AVIS DU CONSEIL DU PATRIMOINE DE MONTRÉAL

Chemin de ceinture du mont Royal

A08-SC-04

Figure 1. Localisation des différents tronçons (1 à 6) du chemin de ceinture sur le mont Royal (7) (source : Ville de Montréal).

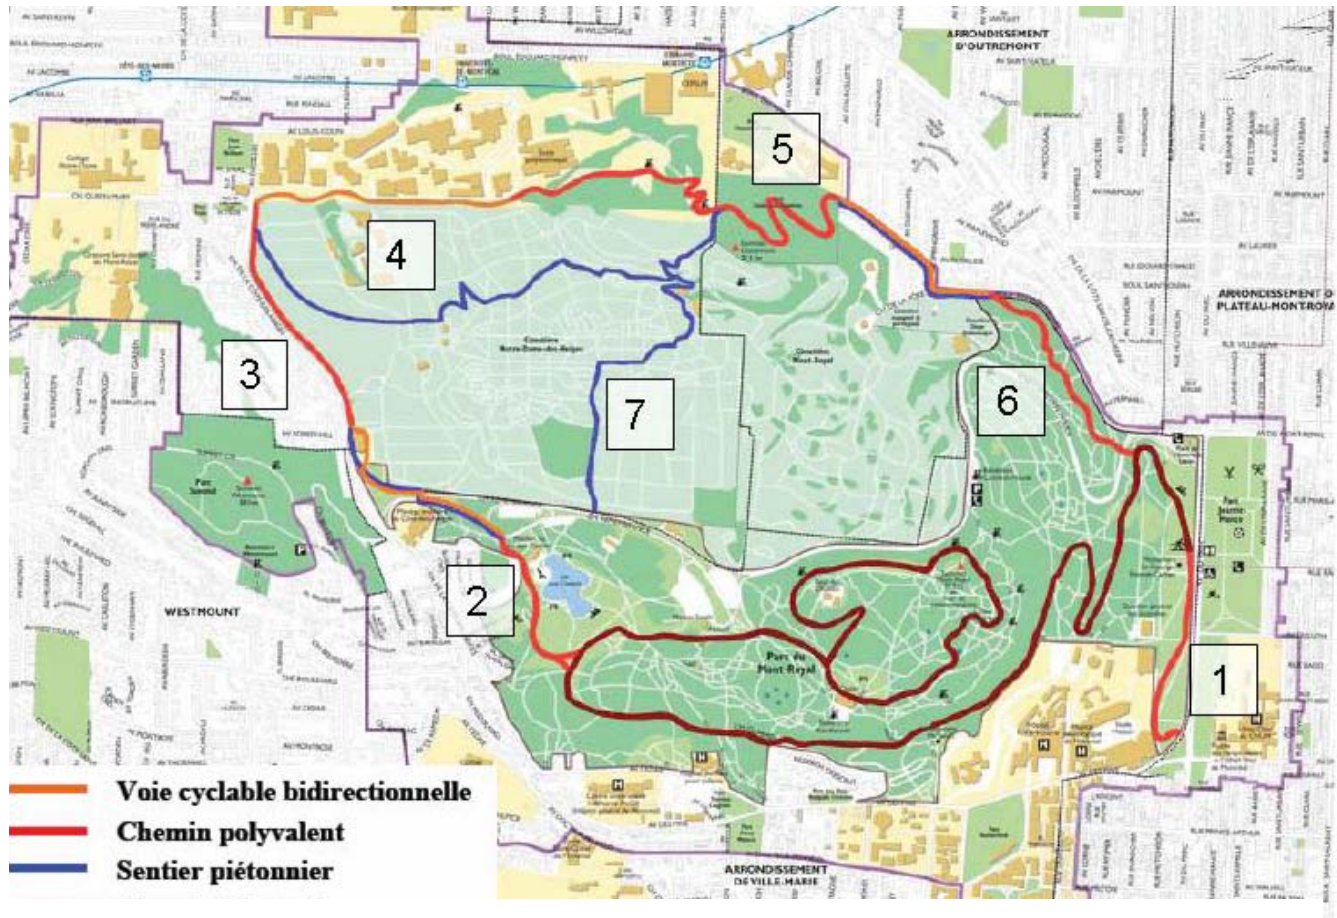
Le tronçon 1 fut complété en 2007 en parallèle aux travaux de réaménagement de l'intersection Parc/Pins (voir Figure 1). Le tronçon 2 est proposé en bonne partie dans des emprises existantes, à l'exception d'une section devant traverser un milieu boisé séparant Hill Park Circle de Remembrance. Le tronçon 3 traverse la pelouse du cimetière Notre-Dame-des-Neiges, parallèlement et en retrait par rapport au chemin de la Côte-des-Neiges. La clôture du cimetière serait déplacée vers l'intérieur pour que le chemin de ceinture soit à l'extérieur des limites du cimetière. Le tronçon 4 est composé de deux sentiers parallèles : un premier, limité aux piétons, passe à travers les sentiers existants du cimetière Notre-Dame-des-Neiges, et le second, accessible aux vélos (et aux piétons), longe le chemin Polytechnique puis emprunte des sentiers existants dans les secteurs boisés de l'Université de Montréal. Le tronçon 5 emprunte le sentier existant dans le bois Saint-Jean-Baptiste. Enfin, le tronçon 6 longe en partie le boulevard Mont-Royal puis pénètre dans le bois Outremont du parc du Mont-Royal, en partie sur des sentiers existants et en partie sur un nouveau sentier, pour rejoindre le chemin Olmsted par un pont au-dessus de la voie Camilien-Houde. Un chemin de traverse reliant les flancs nord et sud de la montagne est également prévu, partant du chemin de ceinture au nord et rejoignant le chemin Remembrance à travers le cimetière Notre-Dame-des-Neiges (tronçon 7).
